本事業に対する意見		
意見者数 (人)	意見数 (件)	備考
273	519	「産業廃棄物処理施設の設置に係る紛争の予防 と調整に関する条例」に基づく意見 平成25年10月11日～平成26年1月23日
27	67	追加で提出された意見 平成29年12月29日～

岩盤の種類と性状に問題ないか？

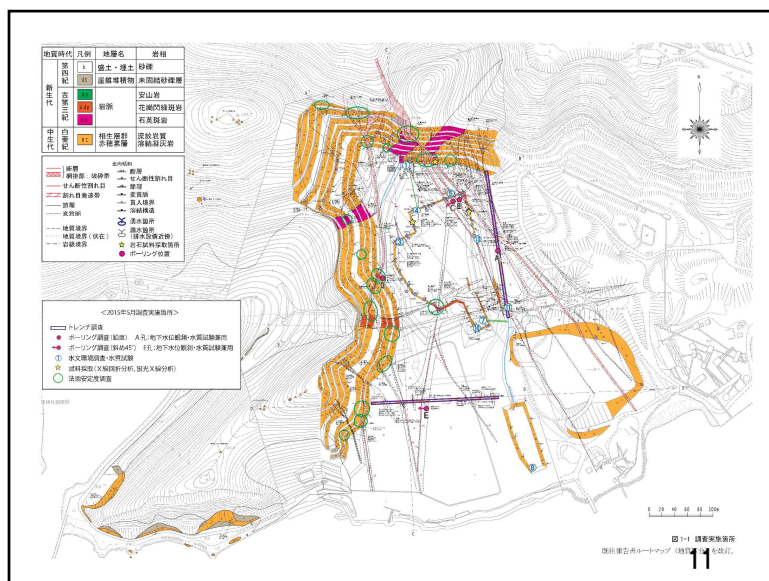
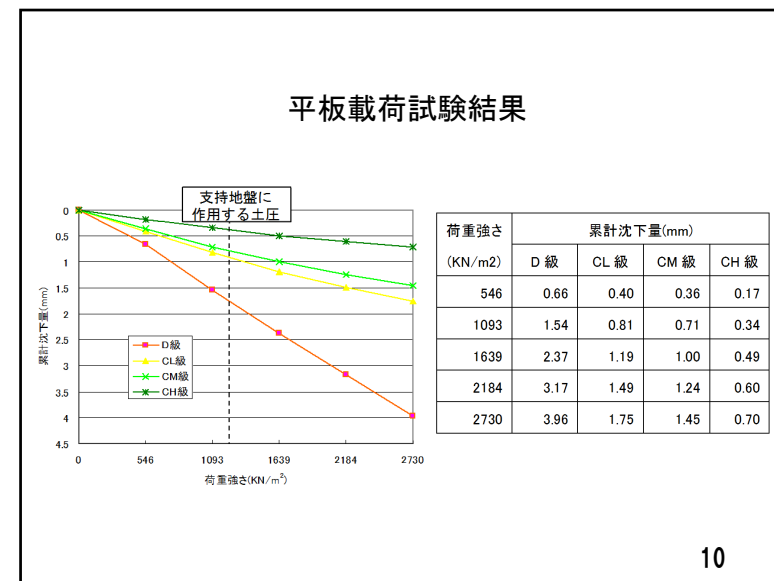
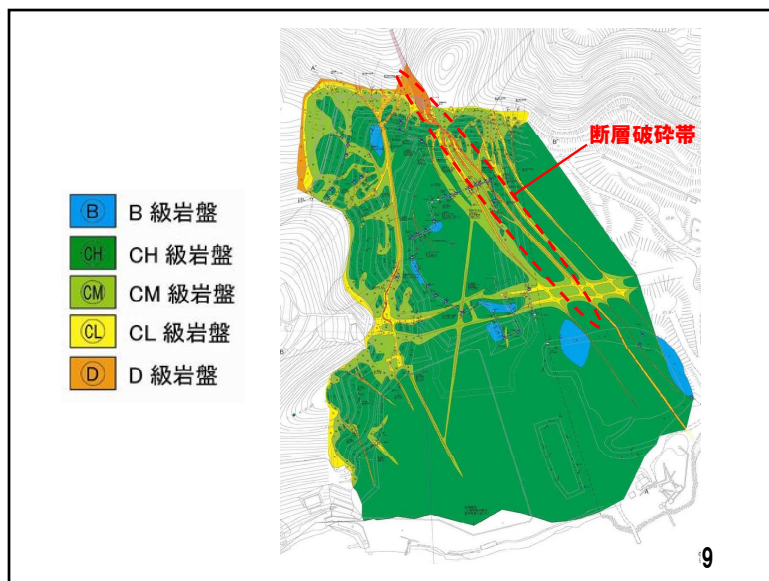
断層破碎帯があるが、不等沈下や水みちにならないか？

ボーリング番号	B	C	D	E
地質	流紋岩質 溶結凝灰岩	流紋岩質 溶結凝灰岩	流紋岩質 溶結凝灰岩	流紋岩質 溶結凝灰岩
断層破砕帯 の断層性	CL~D線 切羽に比べ断層性が高く 断層性が高い	CL線 切羽に比べ断層性が高く 断層性が高い	CL線 切羽に比べ断層性が高く 断層性が高い	CL線 断層面に比べ断層性が高く 断層性が高い
斜め45° ボーリン グでの区間長	0.63m	0.93m	0.94m	L=1.39m ① L=0.90m ②
透水係数	断層破砕帯と周辺岩盤 2.44×10^{-7} m/s	断層破砕帯と周辺岩盤 6.22×10^{-7} ~ 6.83×10^{-7} m/s	断層破砕帯と周辺岩盤 1.02×10^{-6} m/s	断層破砕帯と周辺岩盤 1.92×10^{-6} m/s
孔内水位	GL-0.76 m (5/19: 掘削後)	GL-0.70 m (5/18: 掘削後)	GL-1.25 m (5/25: 掘削後)	GL-1.73 m (5/26: 掘削後)
断層破砕帯 の写真 (赤破線で区切 られた範囲)

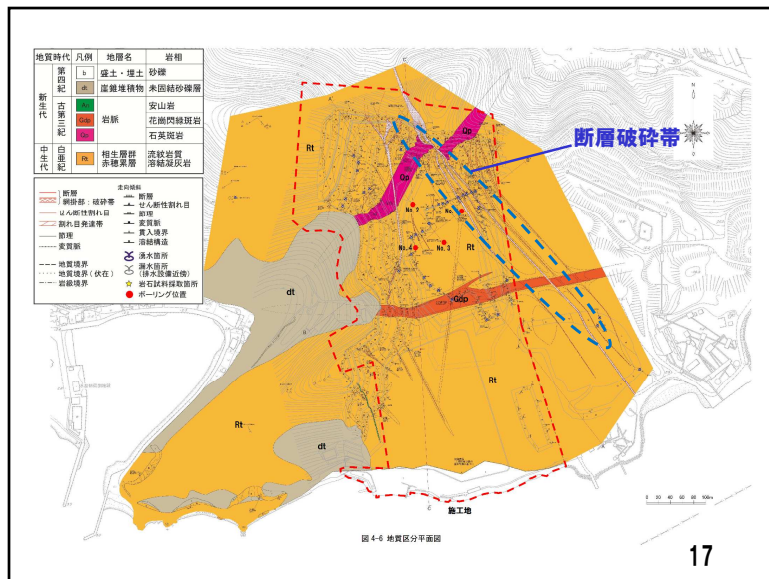
断層破砕帯は活断層ではな
いか？

活断層とは、第四紀（258万年前）から現在に至るまで繰り返し活動し、将来も活動することが推定される断層のことです。

・計画地周辺1kmの範囲に**活断層はありません。**

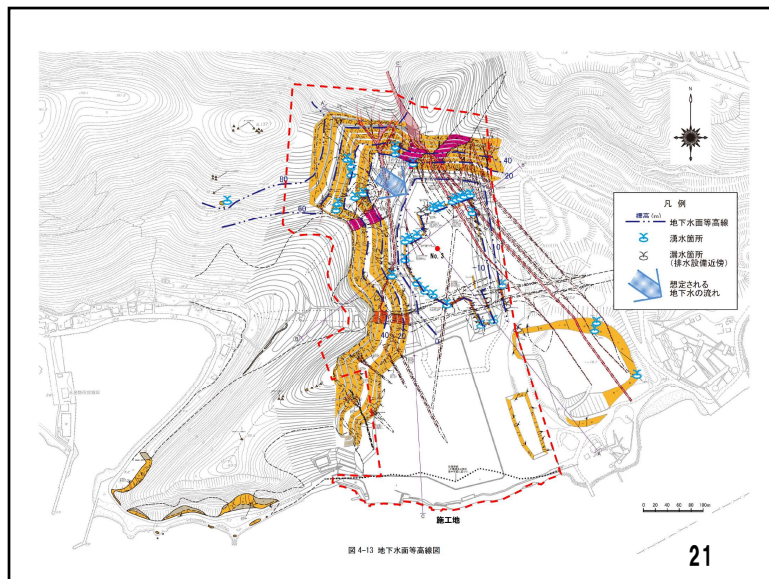
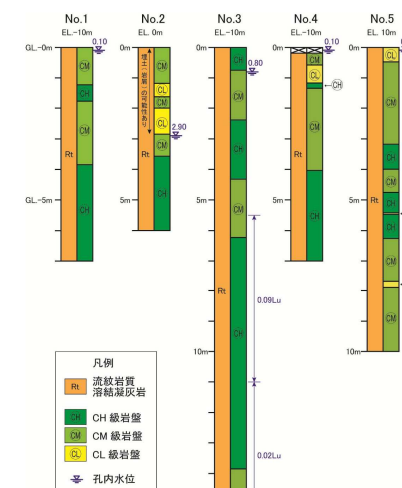
湧水状態のデータがない

項目	計測値 (H24.9.30)	過去 25 年間最大 (H24.9.3 姫路)
24 時間降水量	47.24mm	248.00mm
1 時間当たり流入水量	24.30m ³ /h	127.57m ³ /h (換算値)
地下水量	—	0.036m ³ /s

表 4-2 ボーリング調査結果

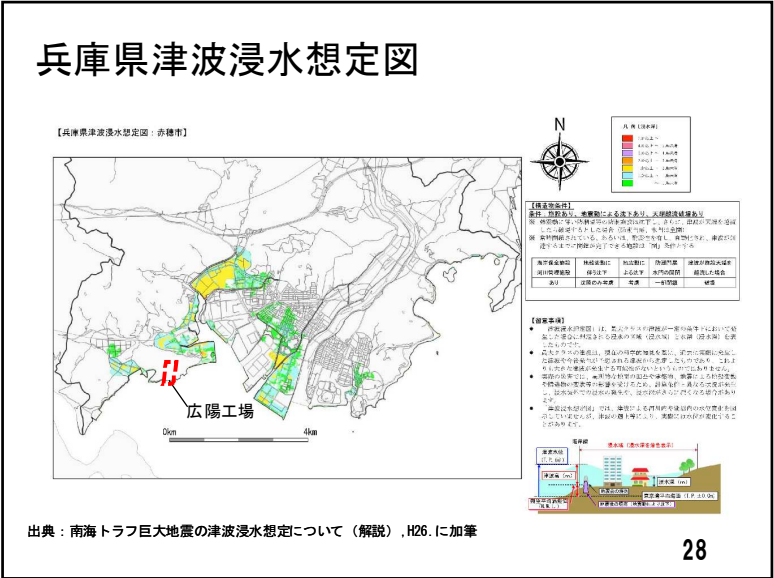
ボーリング調査の結果が提示
されていない

No	1	2	3	4	5
坑口 標高	EL. 10m	EL. 0m	EL. 10m	EL. 10m	EL. 13m
掘削 深さ	7.00m	6.50m	6.00m	7.00m	10.00m
地質	流紋岩質 凝結凝灰岩	流紋岩質 凝結凝灰岩	流紋岩質 凝結凝灰岩	流紋岩質 凝結凝灰岩	流紋岩質 凝結凝灰岩
岩盤	CH~CM 凝灰岩 (表層部)	CH~CM 凝灰岩 (表層部)	CH~CM 凝灰岩 (表層部)	CH~CM 凝灰岩 (表層部)	CH~CM 凝灰岩 主峰
孔内 水位	GL. 0.10m	GL. 2.90m	GL. 0.80m	GL. 0.10m	GL. 0.13m
ルビ オン 量	—	—	0.02~0.06Lu	—	—
備考	表層部 4m は発 露による。人 為的掘削目 を除き、割れ目 は高角。	表層部 3m は発 露による。人 為的掘削目 を除き、割れ目 は高角。	GL. 4.8~6.2m 付近に凝灰岩 質の層が分布。 高角の層が 0.5m 程 厚。また、割れ目 は高角。	表層部 0.2m は埋 土(土留)。 表層部 4m は発 露による。人 為的掘削目 を除き、割れ目 は高角。	表層部 4m は発 露による。人 為的掘削目 を除き、割れ目 は高角。 GL. 5.45m 付近 および GL. 7.8m 付近は、割れ目 が深い。割れ目 は高角。また、 高角の層が 0.5m 程厚(表層部)。

津波・高潮への対策

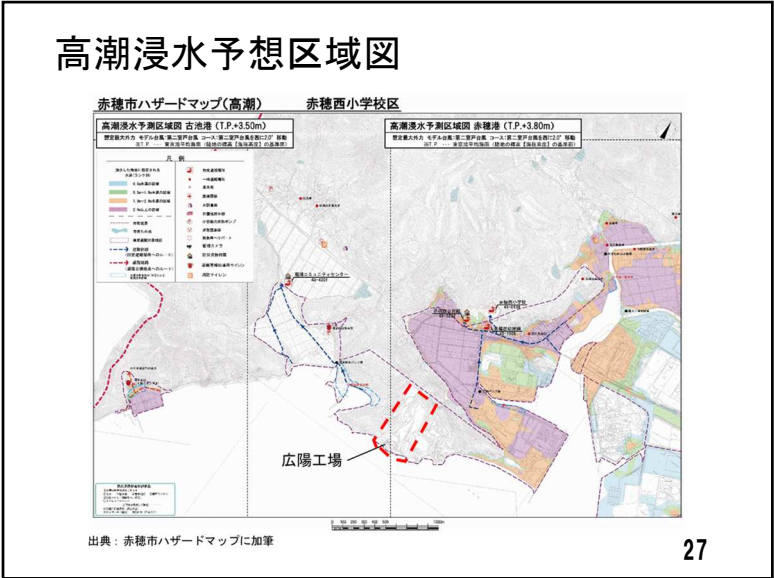
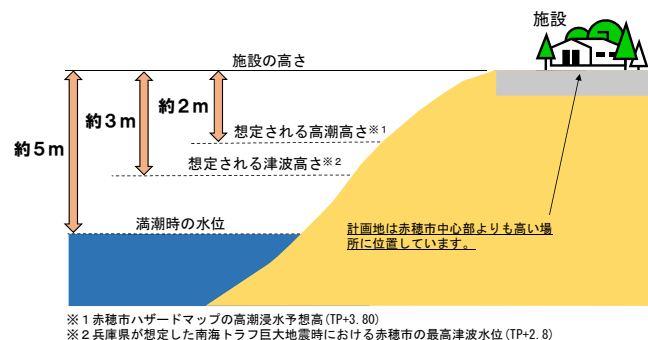
津波や地震、異常気象(集中豪雨)等への対応はできているのか？
